## Obra de conclusão Bloco Q

Estamos encaminhando documentação referentes aos acréscimos para sua análise.

### 1- Granilite:

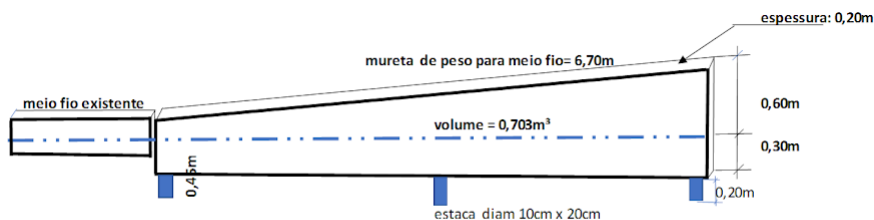
Não foi contemplado no primeiro aditivo todo serviços referente ao granilite, segue anexo a **Memoria de Calculo** para sua análise. Em uma das medições vc fez observação que o polimento está incluso no piso. Peço que observe que não consta o polimento na composição de custo unitário do piso granilite.
